## **Detaljplan för del av fastigheten Vale 17 inom centrala stan i Umeå kommun, Västerbottens län**

Ett förslag till detaljplan för fastigheten Vale 17 har upprättats av Umeå kommun, Detaljplanering. Syftet med planen är att skapa planmässiga förutsättningar för utökad byggrätt för centrumverksamheter och bostäder. Syftet är också att säkerställa relationen till riksintresset för kulturmiljö samt stadsbilden.

Planen handläggs med s.k. utökat planförfarande och har varit föremål för samråd under tiden 2020-05-15 – 2020-06-05. Sakägare, statliga och kommunala instanser, föreningar m.fl. har getts möjlighet att lämna synpunkter på förslaget. Följande skriftliga synpunkter har inkommit under samrådet:

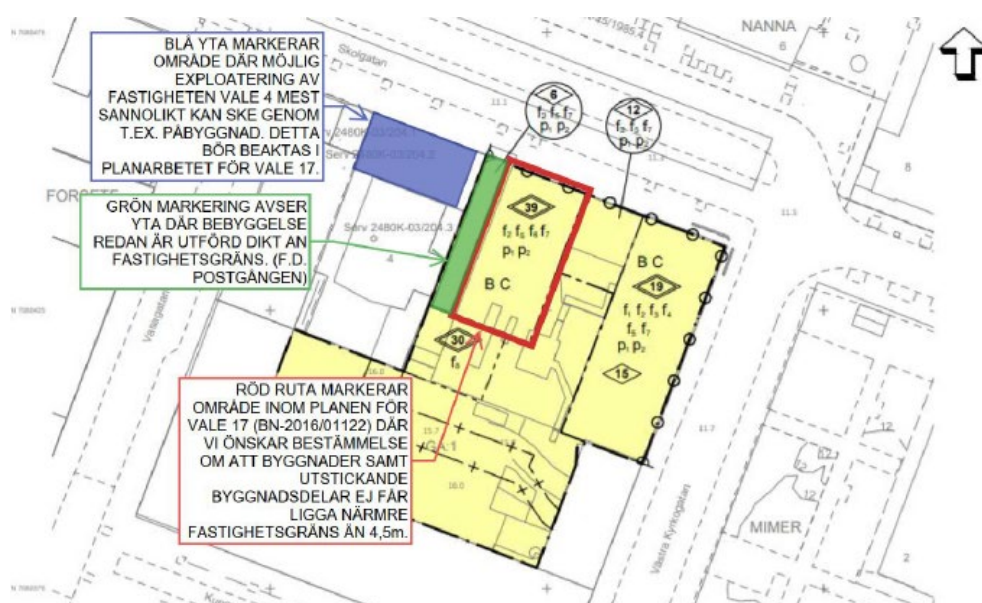
EFS Missionsförening i Umeå är positiva till en fortsatt utveckling av bebyggelsen i kvarteret Vale. Vi vill att man i det fortsatta planarbetet för Vale 17 (BN-2016/01122) beaktar möjligheten för exploatering av vår fastighet Vale 4. Vi ser i första hand möjligheter för exploatering på den del av fastigheten som vetter mot Vasaplan, markerat med blått i planskiss nedan. För att säkerställa denna möjlighet vill vi att man i detaljplanen för Vale 17 tydligt reglerar med planbestämmelser i det nya egenskapsområdet för höghus att byggnader, balkonger, burspråk eller andra utstickande byggnadsdelar ej får uppföras närmare än 4,5 meter från fastighetsgränsen. Se avsedd yta markerad med rött i planskiss nedan.

Gällande den befintliga bebyggelsen som ligger dikt an fastighetsgränsen mot Vale 4 (f.d. postgången) vill vi att man i detaljplanen säkerställer att ny byggnadshöjdangivelse ej överskrider den befintliga byggnadens höjd. Yta markerad med grönt i planskiss nedan.

I detaljplanen regleras att balkonger inte får kraga ut utanför fasad och ska utföras integrerade med fasaden mot Skolgatan och mot Västra Kyrkogatan. Övriga balkonger ska utföras antingen transparenta eller i samma kulör som fasaden. Balkonger ska ha en stram och återhållen utformning. Balkongernas utformning i detalj fastställs inom ramen för bygglovsprocessen. Ytan markerat i grönt ovan regleras i detaljplanen med en byggnadshöjd på 6 m vilket ung. motsvarar en butiksvåning i höjd samt tak. Planförslaget kompletteras med en bestämmelse som säger att fönster inte får finnas mot angränsande fastighet i väster.
